Käpämäe landi VEE2144240 vaatlus

Vaatleja Marko Vainu, vaatluse aeg 19.07.23

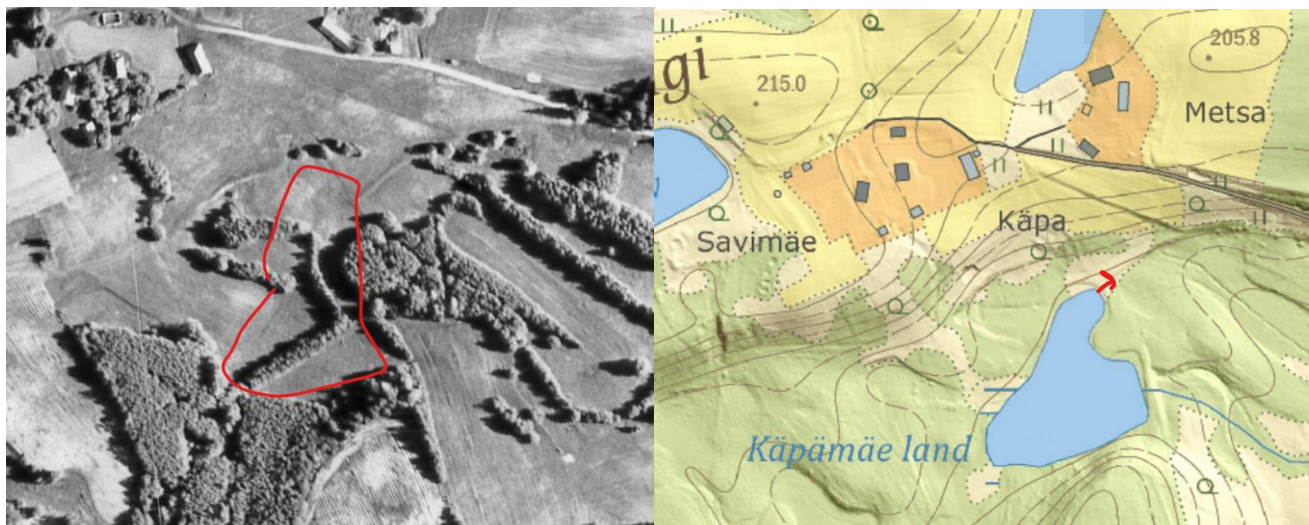
Tüüp EELISes: looduslik järv. Järve pole 1975. aasta ortofotol:

Järeldus: Kuna järve hoiab üleval pinnasevall ning ülevool on läbi sirge toru, siis oleks sobiv muuta tüüp **tehisjärveks**.
